△△△△△△△ 상임감사

제 목	2023년 △△△ 훼손탐방로 정비공사 산악 할증 적용 소홀
소 관 기 관	△△△△△△△△△△
조 치 기 관	△△△△△△△△△△
조 치 기 한	처분(요구)일로부터 각 2개월, 1개월 이내
내 용

[그림] 현황사진

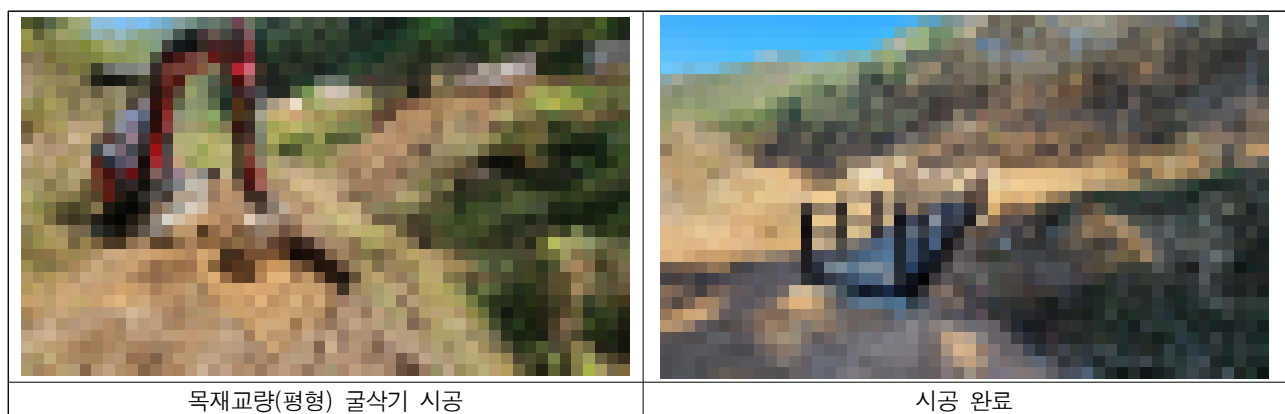
위 사업에 대한 준공도서(내역서 및 준공사진)를 확인한 결과, 목재교량(평형) 시공 시 [그림]과 같이 탑승장비(굴삭기)를 사용하여 산악 할증을 적용하지 않는 것이 타당함에도 산악할증(인력품) 25%를 적용한 사실을 확인하였다.

이사장(△△△△△△△△△△△)은 굴삭기를 사용하였음에도 인력품으로 산악 할증 적용하여 과다 집행한 공사비 *,***,***원에 대하여 재정상 회수 조치하시기 바랍니다.(회수)
